ContiTech

Zestaw paska rozrządu CT1134K1/WP1/WP2 do samochodów Audi, Seat, Skoda i VW. Różne modele silników 2.0 TDI Common Rail 1 generacji

Rys. 3
„Strzemię” + ogranicznik
maksymalnego obciążenia

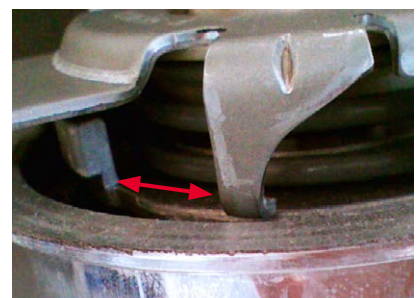
Dostarczana w zestawach rolka napinająca V56340 różni się wizualnie od montowanej w tych silnikach i wydaje się być niemożliwa do napięcia.

Oryginalnie montowana rolka wygląda jak na Rys. 1. Jednakże rolka dostarczana na rynek części zamiennych jest delikatnie zmodyfikowana - Rys. 2.

W celu prawidłowego ustalenia napięcia należy nową rolkę napinającą wsunąć na szpilce tak daleko jak to możliwe, a następnie wstępnie dokręcić nową nakrętkę. W tym momencie „strzemię” umieszczone na podstawie rolki może przesunąć się poza odlew (ogranicznik maksymalnego obciążenia) w czasie regulacji napięcia i nie koliduje z ogranicznikiem w czasie pracy: patrz Rys. 3.
